MINISTERUL CULTURII NAȚIONALE ȘI AL CULTELOR
SUBSECRETARIATUL DE STAT AL CULTELOR ȘI ARTELOR
ARHIVA COMISIUNII MONUMENTELOR ISTORICE

Obiect: dărămarea și reconstruirea unui turn de apărare în comuna
Movile.

BISERICA EV.C.A.DIN COMUNA MOVILE, JUD.TR.MARE-RESTAURAREA TURNULUI
DIN COLTUL SUD-EST AL INCINTEI

Obiect: Consolidarea turnului din Movile.

Reconstruction of the ruins

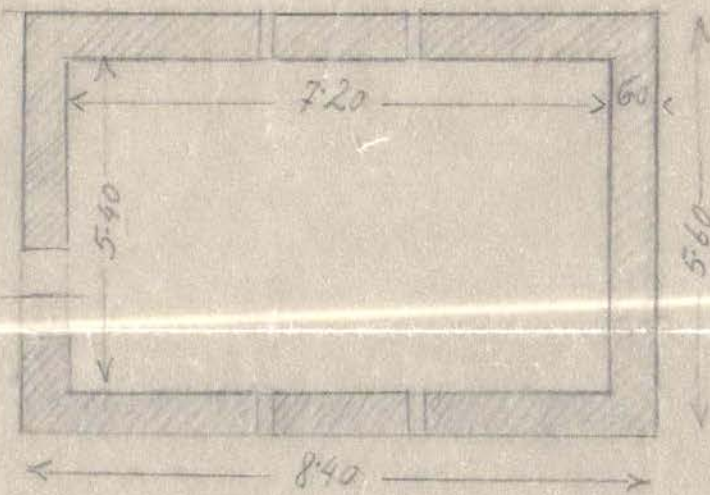
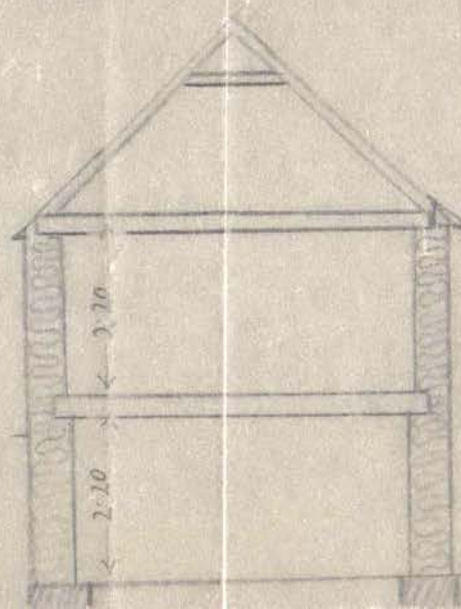
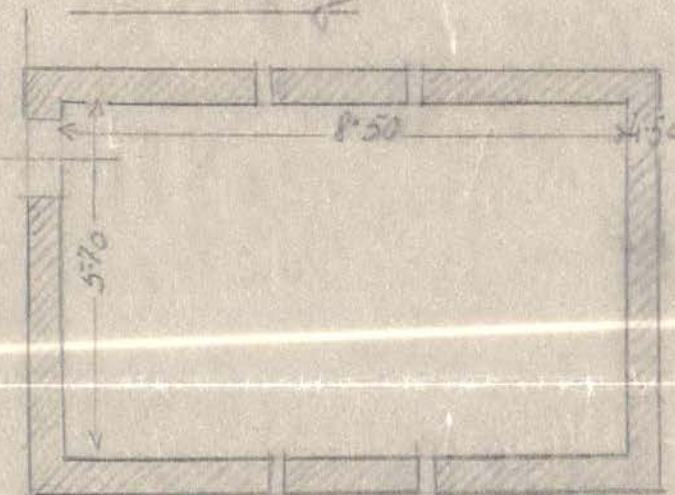
*Va se aproba conf. legii
desert restaurantul rechinilor clădire
Nu se va deranja ci se va
face un deviz de consolidare
v. f. [Signature]*

La adresa D. N.º 1975
din a.c. aveam onoarea să
fac cunoscut că nu se poate
aprobă de această Comisie
dărâmară turnului din
partea de sud-est a zidului
din jurul lăsericii ev. C. A.
din com. Moșile de sare
conform legii de conservare
și restaurare a Mon. Istoric
vichile clădiri și păstrarea.

Referat. Devizul nu mi s-a părut judicios conceput și nu s-a vădit clar cauzele de degradare a zidurilor. Am întocmit alăturatul memoriu ce se supune spre aprobare, urmând a fi trimis Parohiei pentru a-l avea în vedere la executarea lucrării, răspunzând în prealabil la întrebările puse.

Învinovățându-se direct cauzele de degradare a
da turnului o stabilitate definitivă fără a se mai utili-
za legături de fer. Acestea sunt inutile câtă vreme începe-
rile turnului fiind nebrătite, zidurile nu suportă în-
pingeri în afară. Pe de altă parte, în fotografiile trimise,
se vede că există vechi legături de fer și că aceste legă-
turi nu au împiedecat ruinarea turnului; este deci
inutil și se mai face altfel dacă nu se aduc remedii
adveritatelor cauze de degradare, iar când aceste reme-
dii vor fi aduse legăturile de fer nu vor mai avea nici
un rost.

a) Fundații insuficiente. Se vor face cel puțin două
sondaje pentru a se vedea dacă zidurile au o funda-
ție bună adânci de cel puțin 1m - 1m,10 și dacă aceste
fundații stau pe pământ sănătos (rezistent). În
caz contrar - după toate regulile artei - se va face subsidierea
întregului perimetru, pe porțiuni succesive de câte
1m, cu zidărie de piatră neregulată, cu mortar de ciment,
până la nivelul pământului sănătos, și umplându-se
până la refuz legătură dintre fundația nouă și cea veche.

c) Grinzi sau arcuri insuficiente deasupra deschiderilor. Deasupra tuturor deschiderilor, mai ales in dreptul cripturilor se va verifica dac̃a cauza acestora nu sunt grinzi prea slabe de lemn (cum se vede in fotografie). In acest caz se vor face din ziduri de piatr̃a, arcuri de descarcare, judicios studiate deasupra tuturor acestor deschideri, iar cripturile se vor l̃esa din loc in loc cu ziduri noũa, injectându-se cu gr̃eamă de ciment cel̃alte cripturi mai mici.

d) Sarpanta sau concepută (fără trianți si ne-triangulată). In cazul c̃and sarpanta este astfel construită si c̃ot prin triangulare nu este indeformabilă si împinge deci asupra zidurilor, se vor aduce transform̃rile necesare pentru a suprima aceste împingeri.

Cap 2. Explicatii asupra pilastriilor de intarire inaltite de planuri si aratand:

a) locul unde se vor pune acesti pilastri.

b) modul cum acesti pilastri vor fi sau nu legati cu

c) modul cum acești pilastri vor fi fundați.
Lămuririle de mai sus sunt necesare de oricând este știut
că astfel de pilastri dacă nu sunt bine concepuți și
bine fundați sunt mai degrabă un rău decât un
bine.

Cap. 4. Un plan arătând locul legăturii lor de fer
și arătând dacă mai sunt utile în urma celor existente
mai sus.

În consecință, vă rugăm
să lăsați la dispoziție să se întoc-
mească dosar pentru consoli-
darea aului turn, înaintându-vă
se spre aprobare.

La adresa D. N. K. 90 din a.c. prin care cereți aprobarea
desigur pentru consolidarea turnului din partea de Sud-Est
a Zidului din jurul bisericii ev. C. A. din Pomorie Muri
jud. Târnava-Mare, avem onoarea să vă facem cunoscut că
desigur Trimis nefiind în tocmit în vederile Com. Mon. Ist. și
de oarecum se arată nici cauzele degradării turnului,
vă rugăm să lăsați noi să înaintăm Președintelui ev. C. A.
Muri alăturatul memoriu al serviciului nostru tehnic
aprobabil de această comisie pentru a-l avea în vedere la
executarea lucrării, înșurubându-se a se comunica răspuns
la întrebările puse.
